2023_CBS_01392 Vergunning voor de inname van het openbaar domein door een nieuw terras - Steendam 51 - [P-332283] - Goedkeuring

VERGUNNING: INNAME VAN PUBLIEKE RUIMTE DOOR EEN TERRAS

Adres inname: Steendam 51

1 TERRAS
1x 9,33m²

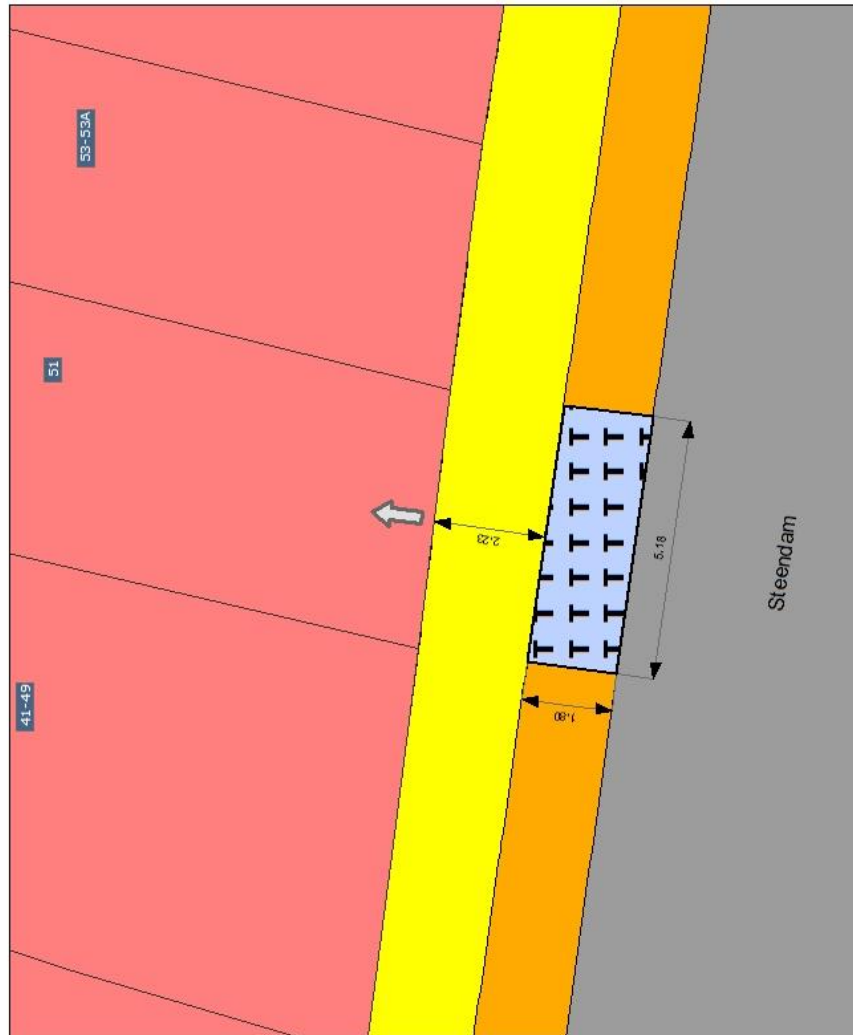
Steendam is een belangrijke route naar OV (intensieve bediening) en handel. We vragen hier 2m obstakelvrije doorgang zodat de voetganger gemakkelijker kan passeren. We vragen ook om op dergelijke routes zeker eerst naar de parkeerstrook te kijken, als dit kan. In dit geval is er **een terras mogelijk op de parkeerstrook**.

Geen ruimtelijke opmerkingen. Gezien de zeer beperkte diepte van deze terraszone, kunnen hier geen parasols worden opgesteld.

Het terras in de parkeerstrook moet even lang zijn als de breedte van het handelspand. De breedte moet worden afgestemd op de virtueel doorgetrokken zijdelingse perceelsgrenzen, in dit geval de beide zijkanten van het handelspand.

Het terras in de parkeerstrook moet volledig worden afgebakend met plantenbakken, behalve

aan de zijde van het voetpad. Het op deze manier inbrengen van microgroen is een meerwaarde voor deze dense en stenige stedelijke omgeving.

De plantenbakken moeten uit duurzame en robuuste materialen vervaardigd zijn en mogen de beeldkwaliteit van de omgeving niet verstoren. De plantenbakken mogen maximaal 1,20m hoog zijn, inclusief de beplanting. De beplanting mag niet buiten de bak uitsteken. De hoogtebeperking van de plantenbakken laat toe dat gebruikers (vooral voetgangers) van het openbaar domein, overal een goede doorkijk behouden naar de rest van de omgeving.

De plantenbakken mogen geen aaneengesloten volle wand vormen. Een horecaterras moet zoveel als mogelijk luchtig en transparant zijn. Wanneer meerdere plantenbakken in lijn opgesteld worden, moet er om ruimtelijke redenen, tussen alle plantenbakken een tussenafstand zijn van ca. 25 cm. Deze smalle tussenafstanden verhinderen ook (om veiligheidsredenen) dat klanten het terras via deze zijde verlaten richting de rijweg, maar hebben wel het effect naar transparantie van het terras toe.

- **Bijzondere voorwaarden:**
Terras op de parkeerstrook
Plantenbakken
Het terras is infrastructureel afgebakend van de rijbaan;
Het terras moet omwille van de veiligheid afgebakend worden met plantenbakken, behalve aan de zijde naar de gevellijn gericht;
De plantenbakken moeten uit duurzame en robuuste materialen vervaardigd zijn en mogen de beeldkwaliteit van de omgeving niet verstoren;
De plantenbakken mogen maximaal 1,20m hoog zijn, inclusief de beplanting. De beplanting mag niet buiten de bak uitsteken;
Er moet tussen de plantenbakken telkens een minimale vrije ruimte zijn van 25 cm;
Ten behoeve van de zichtbaarheid van het obstakel op de rijbaan dienen reflectoren te worden voorzien aan beide zijden van de inname op ongeveer 0,5m hoogte: een rode reflector in de rijrichting aan de rechterzijde, een witte reflector voor de andere zijde;
Een D1 (45° gericht naar de rijbaan) wordt vooraan voorzien in de rijrichting aan de kant van de rijbaan op ongeveer 1m hoogte.
